**ADENDA N ° 2
RESPUESTAS AL INFORME CONSOLIDADO
DE SOLICITUD DE ACLARACIONES, RECTIFICACIONES Y/O
AMPLIACIONES N ° 2
DEL ESTUDIO DE IMPACTO AMBIENTAL:**

**PROYECTO "PUERTO DE EMBARQUE DE MINERAL DE HIERRO-
FASE I"**

El presente documento entrega las respuestas a la solicitud de antecedentes, observaciones y aclaraciones (ICSARA) N °2 generadas en el marco de la evaluación del Estudio de Impacto Ambiental (en adelante, EIA) del Proyecto "PUERTO DE EMBARQUE DE MINERAL DE HIERRO – FASE I", cuyo Titular es la empresa Santa Fe Puertos S.A.

Figura 1
Característica del Sedimento en la Estación Submareal 1. Caldera Norte, Agosto 2008.

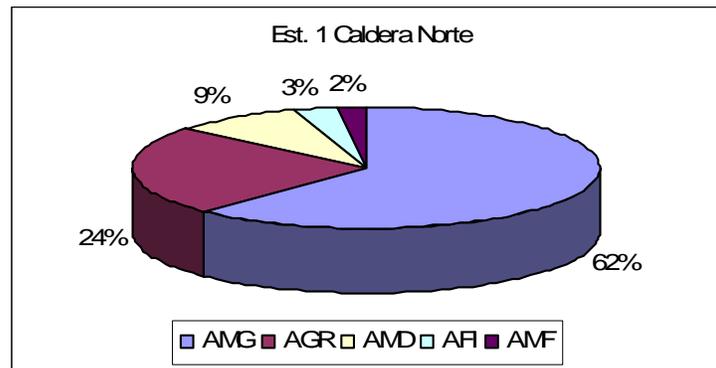
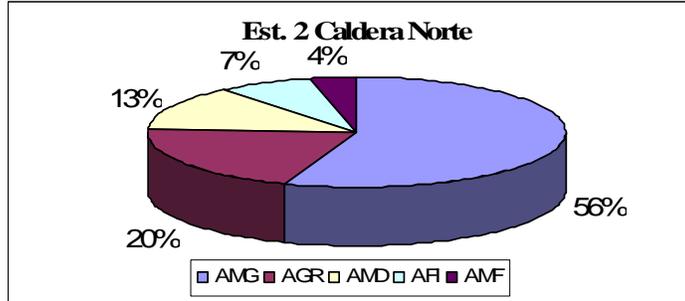
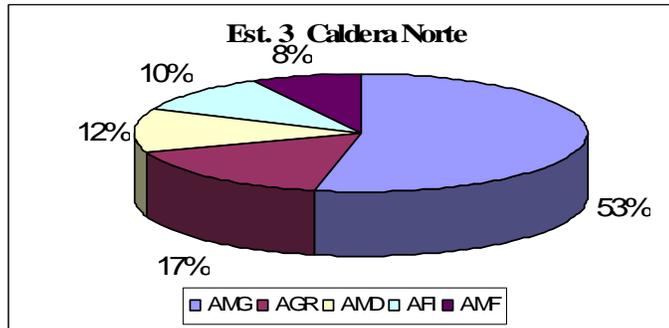
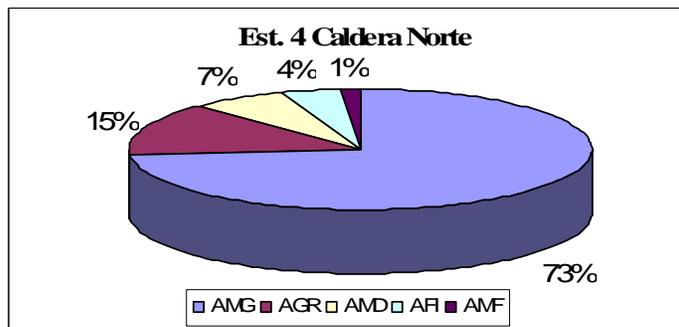
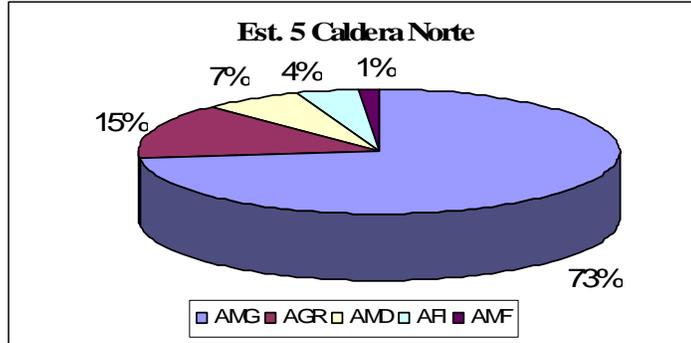
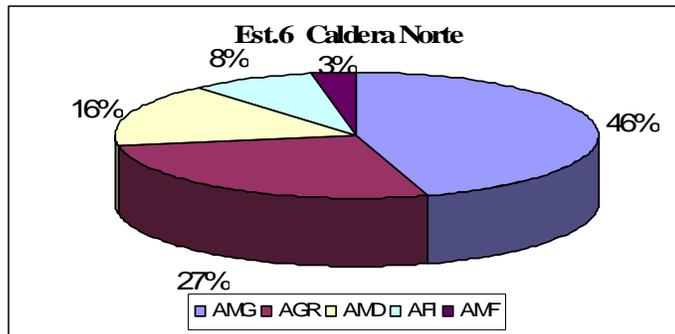
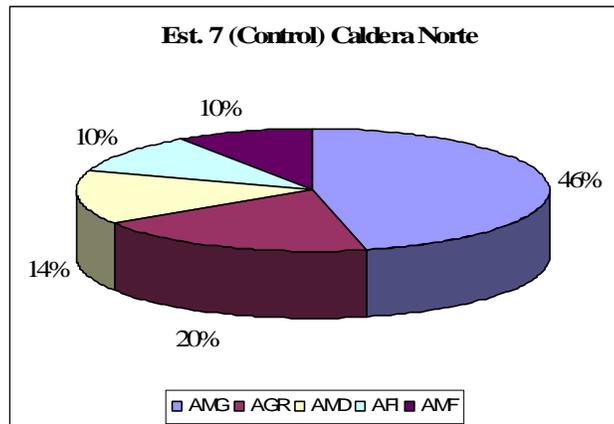
h) En la respuesta 5.13.2a. El titular señala “En el Informe de Línea Base del Medio Marino, sección 5.4 del EIA, se entregaron los detalles de la metodología aplicada y se presentaron los resultados obtenidos de las mediciones realizadas”. Lo anterior no es correcto, ya que en el acápite 5.4.9.2 “Caracterización de sedimentos” (campana invierno 2008), página 64 del capítulo 5 del EIA, no se presenta ni la metodología ni los resultados. Lo anterior, presumiblemente por algún error de transcripción, ya en dicho acápite se describen los resultados de metales en recursos hidrobiológicos en vez de los sedimentos. Se reitera la solicitud al titular de entregar dichos resultados correspondientes a agosto de 2008.

Se establecieron 6 estaciones de muestreo de sedimentos, más 1 de control en el área de estudio. Las estaciones fueron replanteadas y coinciden en términos generales con las de la campaña de marzo 2008 (**Imagen 1**). Las muestras fueron recolectadas mediante lances de dragas Khalsico de 0.1 m² de mordida. En cada estación se extrajo aproximadamente 1.000 gr de sedimento. Las muestras se conservaron en bolsas etiquetadas y fueron trasladadas en envases aislantes, para su posterior análisis en laboratorio.

Según los resultados de granulometría, en esta oportunidad todas las estaciones presentaron arenas del tipo muy gruesa, según la clasificación de Wentworth (1922). Estos resultados no coinciden totalmente con lo informado en la campaña de verano 2008, ocasión en la cual los sedimentos muestreados variaron entre arena muy gruesa y arena fina.
